1.1 CONCEPTO TÉCNICO No. CT:	**CT-6296**
1.2 ÁREA:	TÉCNICA Y DE GESTIÓN
1.3 COORDINACIÓN:	INVESTIGACIÓN Y DESARROLLO
1.4 REFERENCIA CRUZADA RADICADO FOPAE:	2011ER11508
1.5 RESPUESTA OFICIAL No.	RO-49939

2.1 SOLICITANTE:	CURADURÍA URBANA No. 1
2.2 PROYECTO:	Carrera 4C No. 31-63
2.3 LOCALIDAD:	3 – Santa Fe
2.4 UPZ:	92 - La Macarena
2.5 BARRIO O SECTOR CATASTRAL:	La Perseverancia
2.6 DIRECCIÓN:	Carrera 4C No. 31-63
2.7 CHIP:	AAA0087FNBS
2.8 MANZANA CATASTRAL:	7
2.9 PREDIO CATASTRAL:	18
2.10 ÁREA (m^2):	36.04
2.11 FECHA DE VISITA:	Septiembre 14 de 2011

Figura No. 1. Localización general del proyecto de la Carrera 4C No. 31 – 63, del barrio La Perseverancia, en el Plano Normativo de Amenaza por Remoción en Masa del POT (Decreto 190 de 2004).

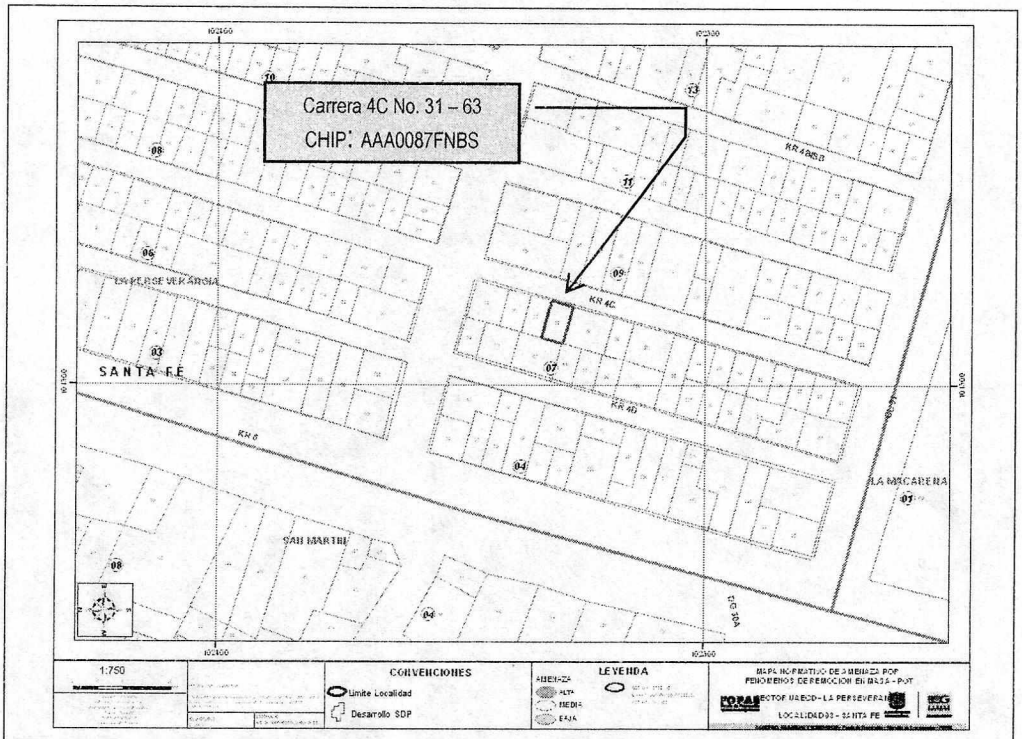
Conforme con el plano normativo de "Amenaza por Remoción en Masa" del Plan de Ordenamiento Territorial de Bogotá – POT, el sector donde se localiza el proyecto ubicado en la Carrera 4C No. 31-63, de la localidad de Santa Fe, se encuentra en una zona de AMENAZA MEDIA por procesos de remoción en masa (Figura No. 1).

Fotografías No. 1 y 2. Predio donde se busca adelantar el proyecto ubicado en la Carrera 4C No. 31-63 y aspecto de la vía Carrera 4C.

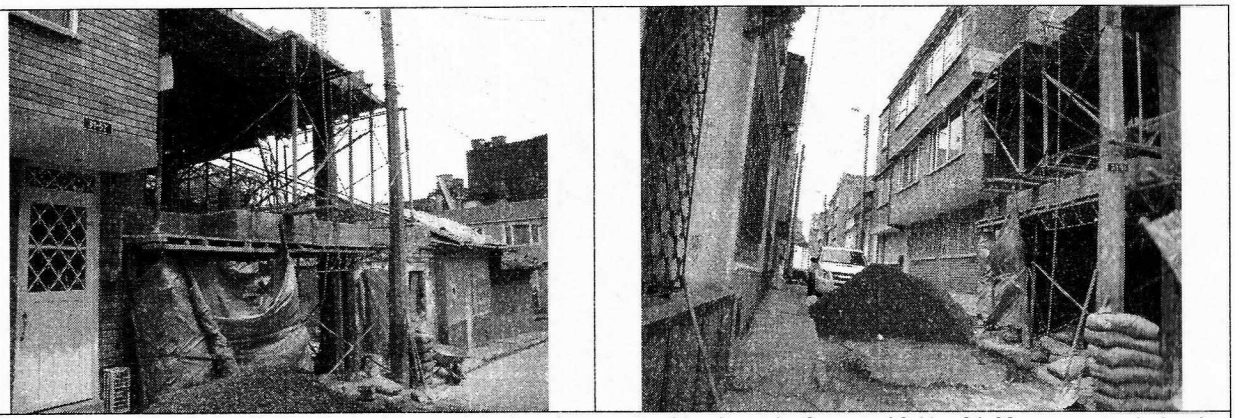
La zona donde se desarrollará el proyecto presenta actualmente un uso de suelo urbano, que corresponde con un sector consolidado con densidad de construcción alta, contando con vías principales pavimentadas y sistemas de recolección de aguas lluvias y aguas residuales. En el sector se encuentran edificaciones de hasta tres (3) pisos de altura, en un terreno con pendiente media a baja; asimismo, el sector cuenta con servicios públicos domiciliarios de acueducto, alcantarillado, energía eléctrica, teléfono y gas natural (ver fotografías No.1 y 2).

En el momento de la visita, en el predio objeto del presente concepto técnico, se encontró una edificación de tres (2) pisos de altura en proceso de construcción (Fotografía No. 1). Exteriormente se observó que la citada edificación está construida mediante un sistema estructural compuesto por columnas y placas de entrepiso en concreto reforzado y en el momento de la verificación técnica adelantada no evidenciaba daños o patologías que permitan identificar o definir la presencia de procesos de inestabilidad geotécnica activos en el área del proyecto (Fotografías No. 2).
